Objet : dossier PC TOURNISSAN 2 Hexagone Energie TR/ N° 011 392 20 S0003

Réponse aux courriers de demande de complément du 19 et 24 novembre 2020

Dans le cadre du projet de parc solaire TOURNISSAN 2, sur la commune de TOURNISSAN et suite à la réception des demandes de pièces complémentaires de la DDTM en date du 19 et 24 Novembre, vous trouverez ci-dessous les compléments du maître d'ouvrage sur les points relevés par la DDTM.

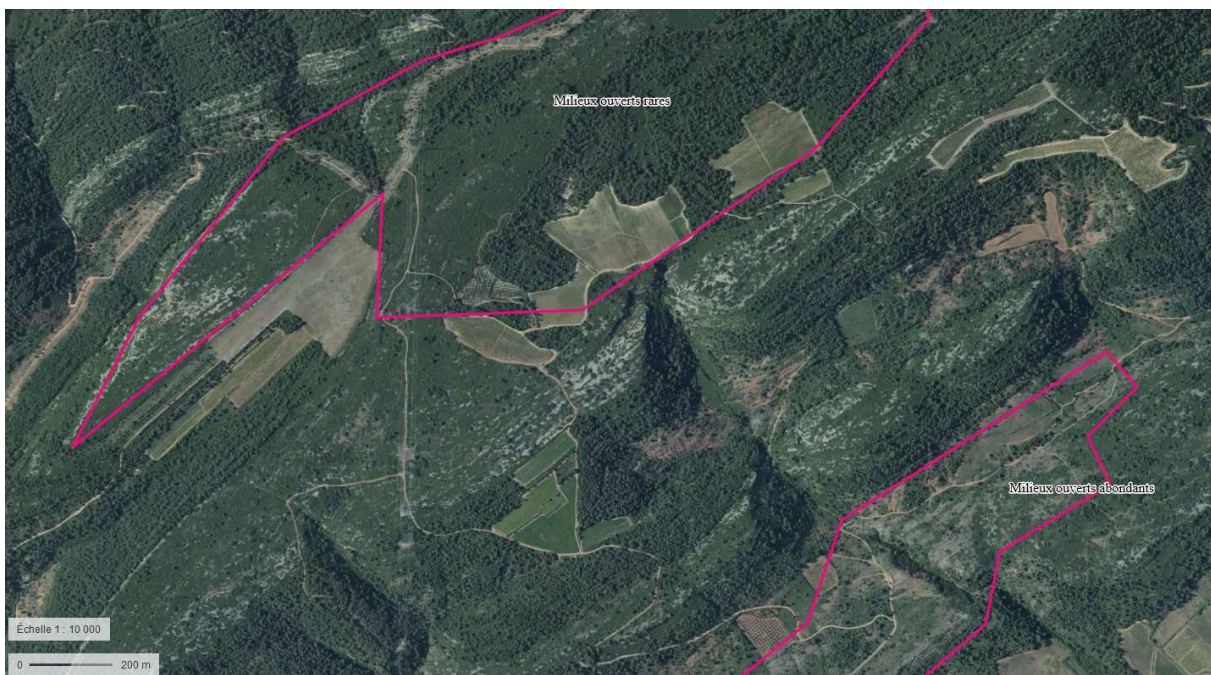
Pourquoi, en termes d'habitats d'espèces, la carte de synthèse des enjeux mammalogiques n'identifie qu'en enjeu modéré les habitats de chasse pour les chiroptères (p98) ?

Cette hiérarchie s'explique par le fait que l'enjeu maximal d'un habitat d'espèce correspond à l'enjeu local de l'espèce, cet enjeu maximal étant attribué aux habitats de reproduction. Les habitats de chasse, étant plus répandus et moins restrictifs que les habitats de reproduction, ces habitats de chasse sont donc associé à un enjeu inférieur, en l'occurrence modéré.

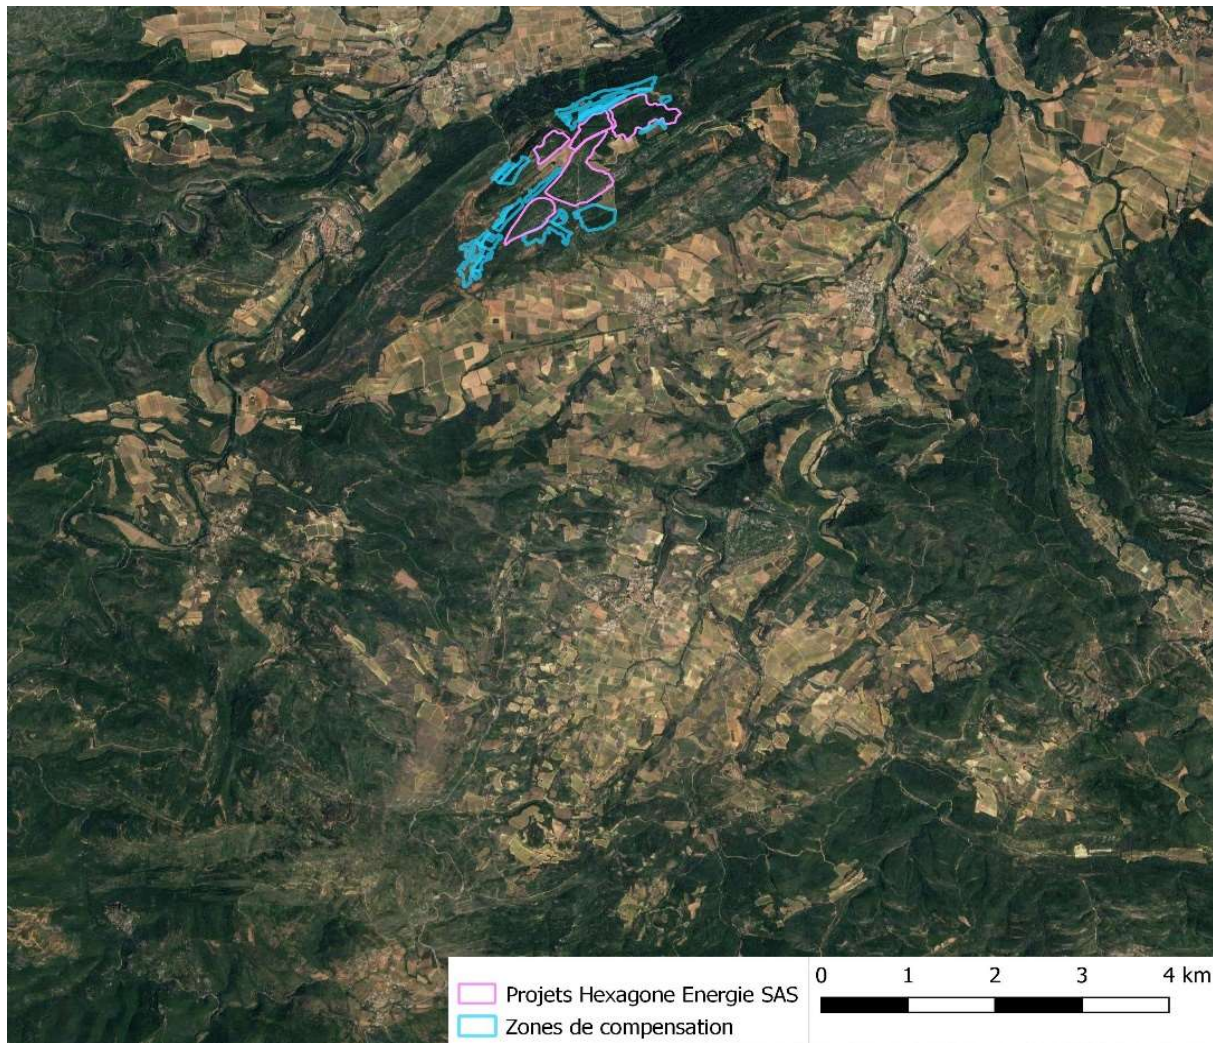
Le postulat d'une probabilité faible au vu de l'absence d'habitats propices au sein de l'aire d'étude est contredit par les données du SINP qui atteste notamment de la présence du Lézard ocellé sur le secteur. L'aire d'étude se révèle ponctuellement (les zones ouvertes ainsi que les zones rocailleuses nues et les zones semi-ouvertes portent) propices aux reptiles (Couleuvre à échelons, Couleuvre de Montpellier, Lézard catalan) et la carte de synthèse ne fait pas ressortir cet élément en identifiant ces secteurs en enjeu modéré. La carte de synthèse des enjeux herpétologique en p102 ne peut donc être validée.

CERMECO est particulièrement concernée par les données du SINP, pour avoir notamment inventorié le Lézard ocellé et la Couleuvre à échelons sur « Tournissan 1 », par les mêmes intervenants, à conditions météorologiques équivalentes et pression d'échantillonnage comparables avec le projet actuel. Or, ces observations avaient été réalisées en partie basse des crémades, sur un secteur où les milieux ouverts sont davantage étendus que sur les hauteurs concernées par ce projet. Cette différence de peuplement végétal est particulièrement visible sur les vues aériennes (milieux ouverts en gris, garrigues denses et hautes en vert sur la cartographie ci-dessous).

Il apparait donc que le postulat de probabilité faible est en adéquation avec les données du SINP, en lien avec la présence des habitats d'espèces.
